MINISTERIO DE
AMBIENTE

DIRECCIÓN DE COSTAS Y MARES

INFORME TÉCNICO DICOMAR N° 080-2023

Segunda Aclaratoria del Estudio de Impacto Ambiental Categoría II
“Buenaventura Oeste Fase 2”.

Imagen No.2. Propuesta de construcción de un canal de tierra natural entre las secciones -480 (A) y la -1060 (B) fuera de los 25 metros de la ribera del río Chico.

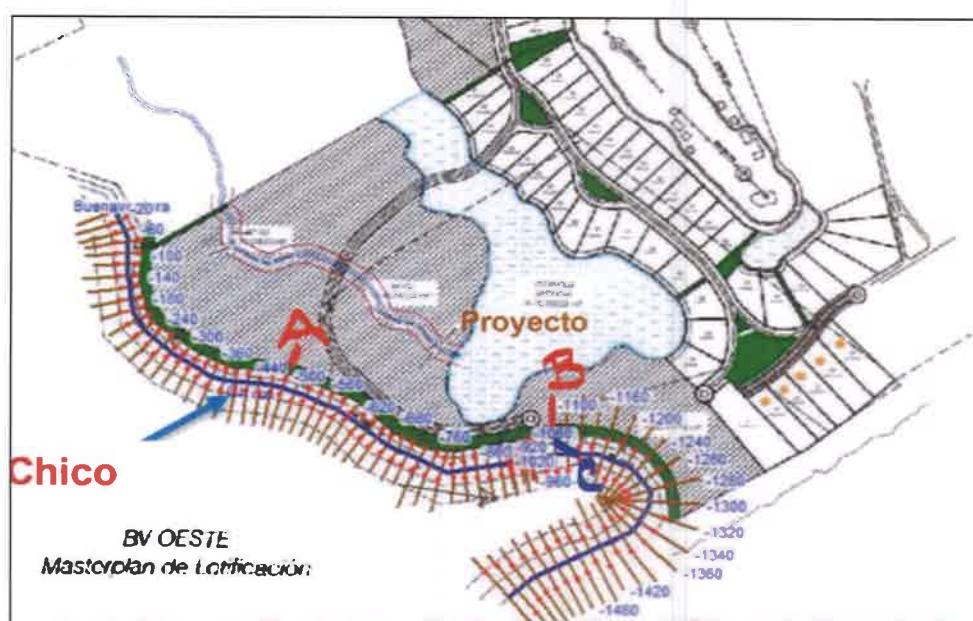
PREGUNTA No 1. Mediante nota DICOMAR-330-2023, La Dirección de Costas y Mares, emite criterio técnico en base a las respuestas dadas por el promotor en la primera información aclaratoria, indicando que "De acuerdo al análisis de las respuestas 18 y 19, se ha respondido satisfactoriamente, pero en la página 89 del EslA señala que "Valga señalar que este proyecto no contempla obras en cauce del río Chico, y que se conservará la franja de servidumbre hidrológica de este cuerpo de agua según lo establecido en la Ley Forestal de la República de Panamá, exceptuando un estrecho canal de desagüe existente de la laguna artificial, que se mantiene tal como en la actualidad" Pero en la respuesta 18 acápite d señala "La empresa promotora aplicará como principal medida de mitigación para evitar afectaciones la construcción de una berma de protección en ambos lados del río Chico, la cual sobrepasará los niveles máximos de agua descritos, protegiendo a ambos lados de este cuerpo de agua de posibles inundaciones a futuro". Con base a lo antes señalado, solicitan: a) Esta medida no está señalada en el EslA, por lo tanto, se requiere se aclare dónde se construirá esta berma, cumpliendo con lo señalado anteriormente. b) Presentar las medidas de mitigación correspondientes para evitar afectaciones a los manglares presentes, garantizando la interconectividad y equilibrio hidrológico, por lo cual deberán presentar un diseño de la ubicación de la berma y manteniendo el bosque de galería (manglares).

Consideramos que se ha respondido satisfactoriamente a la pregunta realizada, adicional a las medidas de mitigación en la fase de construcción, al aprobarse el Estudio de Impacto Ambiental se recomiendan apliquen medidas en la fase de operación, ya que existe una vía cercana al canal propuesto, que a su vez desemboca en el río Chico y cerca existe un manglar en buenas condiciones de salud, por lo que debe evitarse que sea afectado.

Obra en cauce: Habiendo obtenido un Estudio Hidrológico elaborado con data actualizada la empresa promotora descarta la medida de hacer una berma a ambos lados del río, y propone a su vez como medida de mitigación ante la eventualidad de inundaciones, la construcción de un canal de tierra natural entre las secciones -480 (A) y la -1060 (B) fuera de los 25 metros de la ribera izquierda, el canal trapezoidal de pendiente $s=0.0015$, plantilla B=3 metros, talud de 1.5 a 1.0 (H:V) tendrá la capacidad de desalojar 2.0 m³/s con un tirante de agua de 0.58 metros. Dicho caudal será devuelto al Río Chico posterior a la sección -1060 donde ambos lados del río no presentan riesgo de inundación (C), para esto se propone 3 tubos de 42 pulgadas (1.07 metros) cada uno, con capacidad de desalojar 0.67 m³/s cada uno.

Descripción de la obra en cauce a realizar: Con los niveles de terracería finales el proyecto en cuestión no presenta problema de inundación, sin embargo con el fin de no perjudicar a la población del proyecto vecino en caso de un riesgo de inundación a 100 años, se ha propuesto según se ha mencionado un canal de terracería natural que pueda recoger las aguas en las secciones donde el estudio hidrológico arroja posible inundación, dicho canal se edificará fuera de los 25m de retiro de la servidumbre hidrológica del río.

Imagen No.3 Diseño propuesto para el canal en tierra y tramo en la servidumbre del río Chico en donde se colocarán las 3 tuberías de 42" para manejar las aguas en caso de inundación.

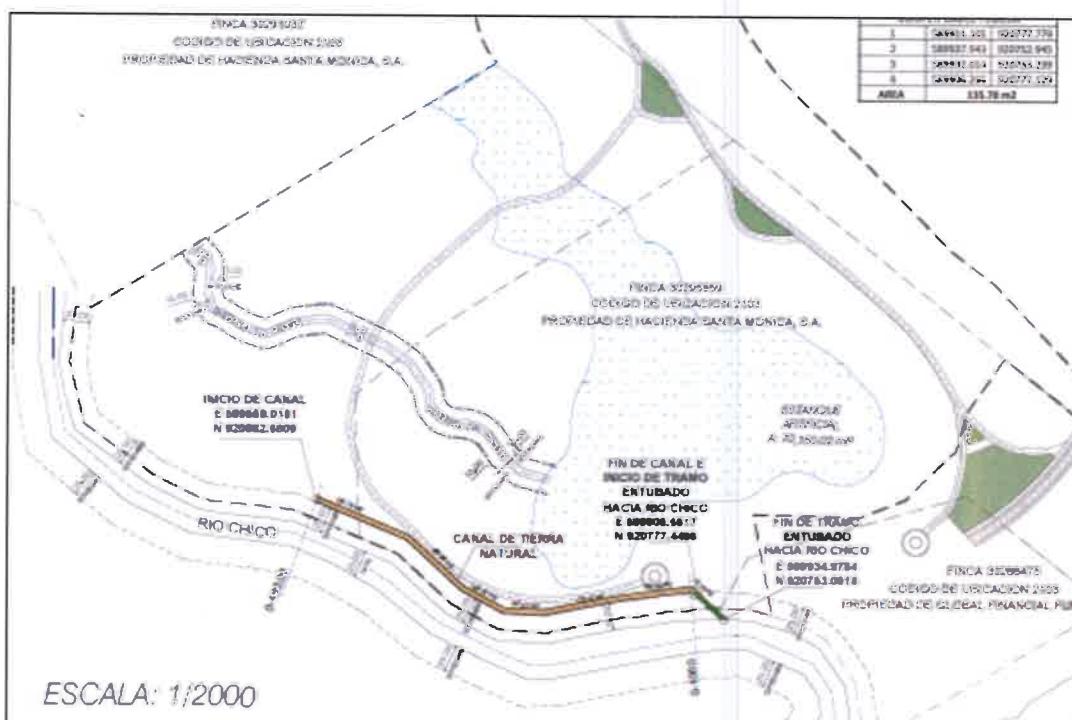
- De acuerdo con el análisis de la respuesta 1, se ha respondido a satisfacción, pero
- deben contemplarse medidas de mitigación para la fase de operación para evitar afectaciones a los manglares presentes, garantizando su interconectividad hidrológica.

Este ducto tiene una longitud total de 383.09 metros lineales y en el último tramo, una longitud de 35.84 metros lineales, que es el último tramo sitio hacia el punto de descarga de las aguas, cuando ocurra alguna crecida.
